INSTALLATIONS ÉLECTRIQUES À BASSE TENSION ET À TRÈS BASSE TENSION (Livre 1 – AR 08/09/2019)

Adresse du contrôle:	Rue Huart Chapel_01 33 boîte 4C, 6000 CHARLEROI
Code EAN installation:	/
Tarif compteur(s):	Jour
Numéro compteur(s):	2063994
Index compteur(s):	081020
Type d'installation:	Unité d'habitation

Type de contrôle:	Visite de contrôle vente ancienne installation domestique (8.4.2)
Date de réalisation:	<input checked="" type="checkbox"/> Avant le 01/10/1981 <input checked="" type="checkbox"/> Après le 01/10/1981 et avant le 01/06/2020 <input type="checkbox"/> Après le 01/06/2020
Notes:	Voir rubrique "CONSTATATIONS - Remarques"
Dérogations (Partie 8):	Non appliquées
Réinspection au rapport:	/

Plan de position simplifié ou photo/schéma de l'installation (électrique):

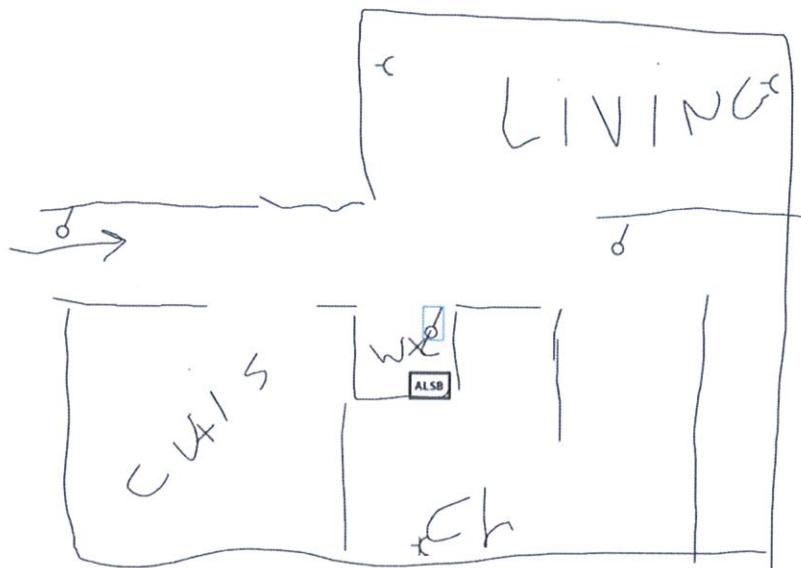
- 4.03. - Les tableaux de répartition et de manoeuvre doivent être installés de manière à rendre aisés leur manoeuvre, leur surveillance et leur entretien ainsi que l'accès au matériel électrique dans ces tableaux. (Livre 1, Sous-section 5.3.5.1. (c))
Explication: Voir photo = impossible d'ouvrir le coffret sans abîmer celui ci

- 4.17. - Le tableau de répartition et de manoeuvre ne peut pas être ouvert sans endommager possiblement l'environnement (plâtre, papier peint,...). Le câblage interne ne peut pas être vérifié. (Livre 1, Sous-section 5.3.5.1. (c))
Explication: Voir photos

- 7.05. - Les connexions ne sont pas réalisées selon les règles de l'art. (Livre 1, Section 5.2.6.)
 - Les connexions ne peuvent être exécutées que dans les tableaux de répartition et de manoeuvre, boîtes de jonction ou de dérivation, aux bornes des interrupteurs, des prises de courant ou dans les pavillons des appareils d'éclairage suspendu. (Livre 1, Sous-section 5.2.6.1.)
Explication: connexions meuble = voir photo
